Rapport de l'Inspection des installations classées

Visite d'inspection du 30/01/2025

SA VEHICULES INDUSTRIELS AVIGNONNAIS

Dans le cadre de son projet de modernisation de son site, l'exploitant a déposé une déclaration modificative de son site avec une demande d'aménagement en application des dispositions des articles L 512-10 et R 512-52 du code de l'environnement.

Figure 1. Étude des flux thermiques au niveau du local PDR et local Huiles (source PAC déposé le 27 mai 2024) :

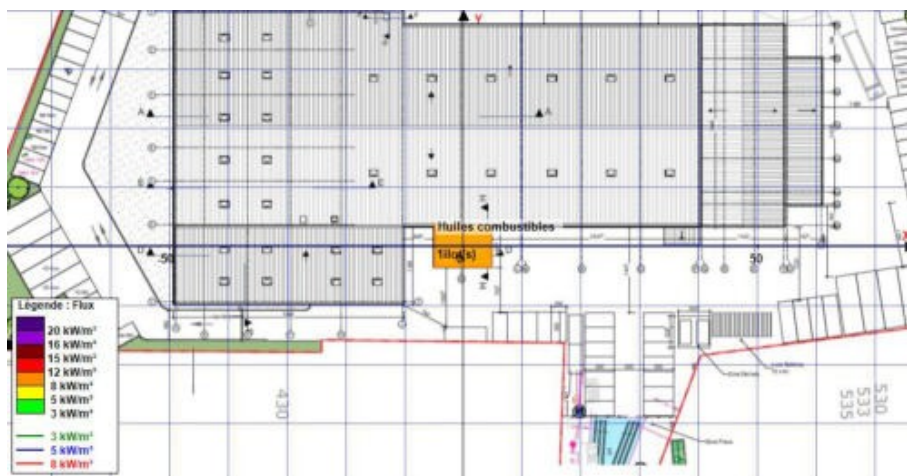
L'étude montre que les flux ne sortent pas des limites du site (voir figure 1).

En visite, il est apparu que certaines conditions initialement prévues et contenues dans le PAC étaient modifiées. Il a été rappelé à l'exploitant, la nécessité de les intégrer au PAC afin de permettre à l'inspection d'instruire un dossier à jour.

Concernant les données d'entrée utilisées dans l'étude Flumilog, le bureau d'étude a indiqué que le mur coupe-feu modélisé, avec un degré de résistance au feu de 15 minutes, ne correspond pas à celui observé sur le terrain. En effet, selon l'architecte accompagnant la société SAVIA, ce mur présente un degré coupe-feu de 2 heures (REI 120).

Au vu des matières stockées (présence de polymères en majorité) dans le local PDR, il a été demandé à l'exploitant de fournir une étude flumilog modélisant le stockage de palettes de type 2662, plus majorant en matière de risque incendie.

Figure 2. Étude des flux thermiques au niveau du local PDR avec une palette type 2662 (source PAC mis à jour déposé le 06 février 2025) :

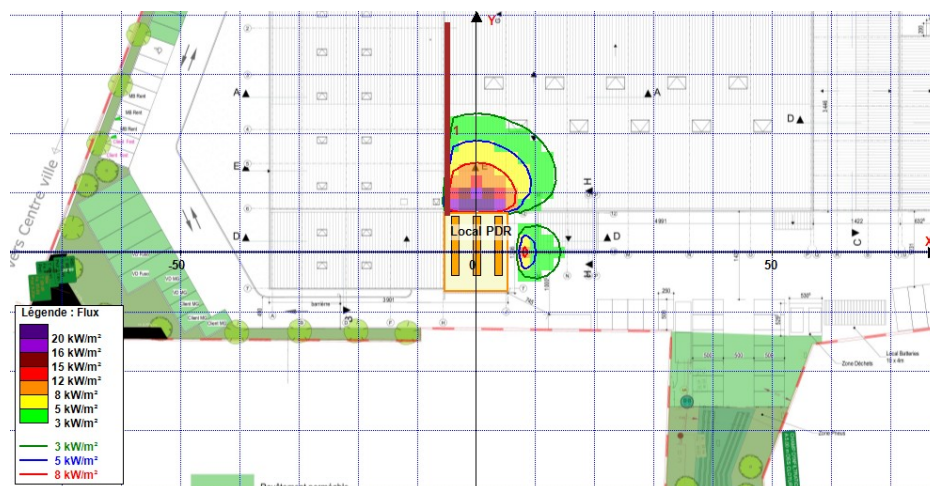
L'exploitant a mis à jour son analyse, les dispositions constructives réalisées ont été intégrées notamment celles concernant le mur séparant les locaux PDR et Huiles de l'atelier, conçu avec un degré coupe-feu de 2 heures. L'exploitant précise qu'une ouverture vitrée de dimension 2,4 mètre de haut et 1 mètre de long sera aménagée au niveau RDC entre le local PDR et l'atelier. La modélisation flumilog réalisée pour ce local a pris en compte cette contrainte.

L'analyse fournie montre qu'aucun flux thermique ne sort des limites du site durant les 70 minutes de l'incendie modélisé (voir figure 2).

L'incendie du local PDR n'engendre pas d'effets dominos à l'extérieur du site mais possiblement au sein de l'atelier de réparation puisque les flux de 8 kW/m^2 atteignent l'intérieur du bâtiment sur 9 mètres. L'exploitant indique que seuls des ponts élévateurs sont concernés et conclue à l'absence d'effets dominos.

L'inspection, en conclue donc que les ponts présents jusqu'à 9 mètres des limites du local PDR ne pourront pas être utilisés pour surélever des camions ou VL dans cette zone.

Compte-tenu de l'absence de risques, notamment d'incendie, en dehors du site consécutif à la localisation des locaux PDR et huiles, l'inspection est favorable à cette demande de dérogation. Il est rajouté une disposition précisant qu'aucun produit combustible (stockage, camions ou VL sur pont) ne peuvent être présent dans une zone de 9 mètres jouxtant la limite séparative de l'atelier et du local PDR.

Figure 4. Schéma localisant les murs coupe-feu du site (source PAC déposé le 27 mai 2024) :

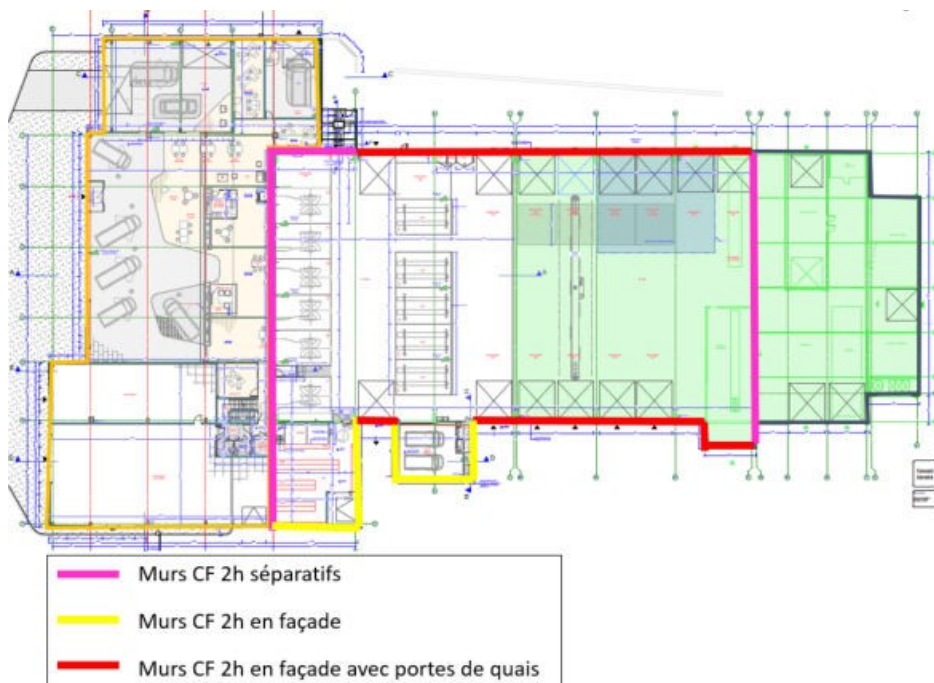
- Mettre en lieu et place des portes vers l'extérieur répondant à une résistance au feu de 30 min, des portes sectionnelles d'une résistance de flux thermiques de $0,9 \text{ W/m}^2\cdot\text{K}$: travaux réalisés le jour de la visite ;
- Remplacer le plexiglas au-dessous des portes sectionnelles par des panneaux de bardage CF 1h et dont une vue du positionnement des murs CF est présenté sur la figure 4 ;

En visite, l'inspection note que le plexiglas, initialement prévu d'être remplacé par des panneaux de bardage coupe feu 1 heure, est remplacé par un mur en parpaing (travaux en cours le jour de la visite) de degré coupe-feu 2 heures selon l'architecte des travaux.

L'exploitant transmet dans un délai maximum de 3 mois après les travaux, les justificatifs démontrant le degré coup-feu deux heures des murs de l'atelier de réparation conformément au plan présenté. Dans le local PDR, au niveau R+2, la sortie de gouttière métallique apparente est supprimée dans le même délai.

Figure 5. Implantation de rideau d'eau sur les deux façades Est et Ouest du site (source PAC déposé le 27 mai 2024)

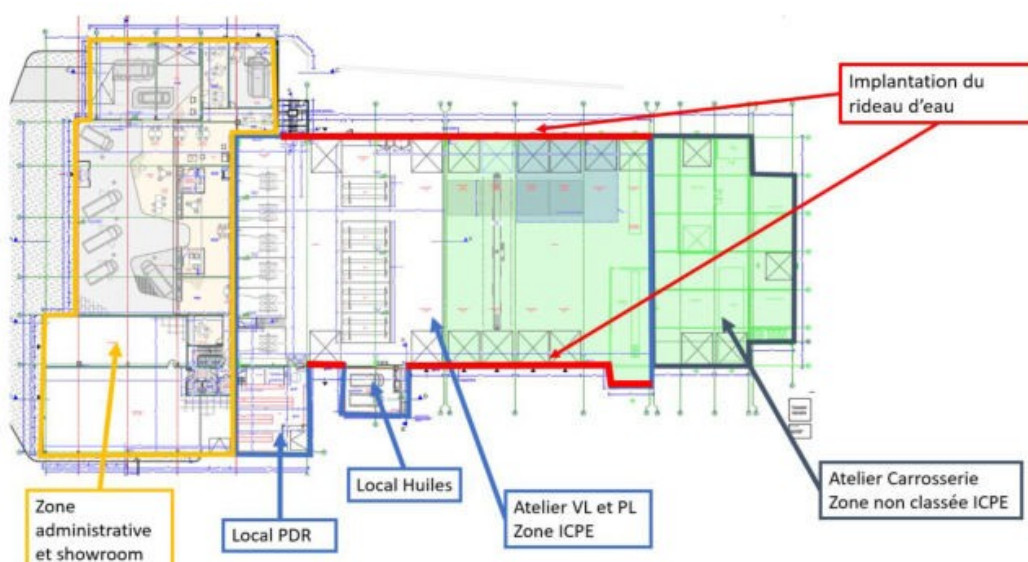
- Implanter un rideau d'eau sur les deux façades (Est et Ouest) de l'atelier de réparation (voir figure 5).

L'inspection a demandé à l'exploitant de compléter les informations portant sur le fonctionnement du rideau d'eau. L'exploitant doit prévoir la mise à disposition de moyens supplémentaires types tuyaux d'alimentation raccordables aux poteaux d'incendie disponibles à proximité du site.

Au niveau de la façade Est, il est demandé de préciser le fonctionnement du rideau au niveau des extensions en saillies, local PDR, local huile et SAS situé en limite de l'atelier de réparation et de la carrosserie.

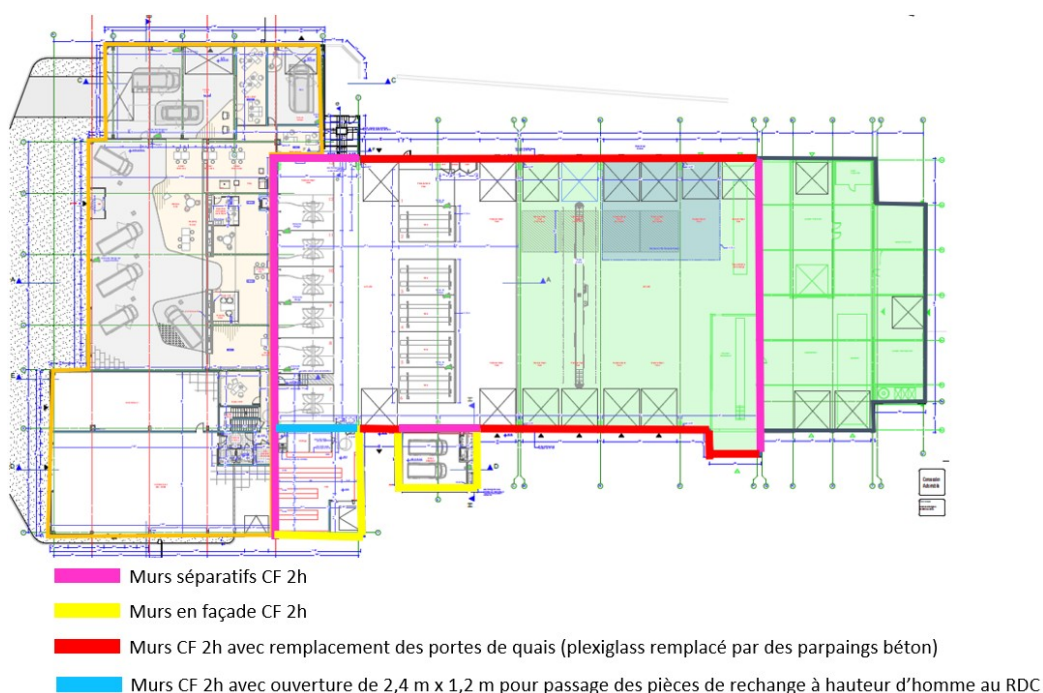
Au niveau du local huiles, il a été constaté que celui-ci se situe au niveau R+1 laissant place au niveau R0 à un emplacement de deux véhicules. Les huiles stockées sont sous rétentions adaptées.

Dans le local PDR, composé de trois niveaux, une ouverture au niveau R+2 expose une sortie de gouttière métallique, modifiant ainsi le degré coupe-feu du mur séparateur. Celle-ci sera supprimée à la fin des travaux selon l'exploitant.

Figure 6. Schéma localisant les murs coupe-feu 2 heures du site et un autre angle de vue sur l'implantation du rideau d'eau au niveau des façades Est et Ouest (source PAC mis à jour déposé le 06 février 2025) :

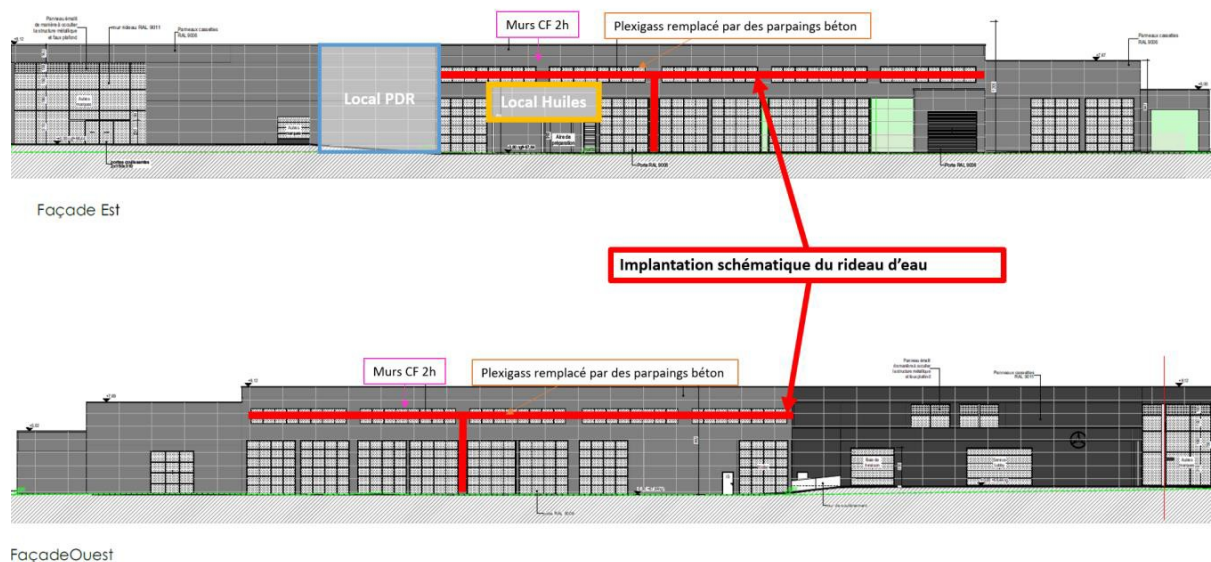
La figure 6 montre la localisation des murs coupe-feu mis en place dans l'atelier ainsi que la disposition du rideau d'eau sous un angle de vue différent de celui proposé en figure 5.

Ce rideau d'eau peut délivrer jusqu'à 53,3 m³/h en conditions optimales. Afin d'être le plus efficace, chaque descente, similaire à une colonne sèche, sera équipée de tuyaux d'alimentation avec raccords et dévidoirs, permettant le raccordement par le SDIS au poteau incendie à proximité du site. Ce rideau d'eau est installé afin d'offrir une protection supplémentaire au niveau des portes sectionnelles donnant sur l'extérieur. L'exploitant propose d'intégrer une mesure spécifique à la procédure de mise en œuvre du rideau d'eau.

Dans ces conditions, l'inspection est favorable à cette demande dérogation. L'exploitant est tenu de fournir les justificatifs demandés dans le paragraphe suivant.
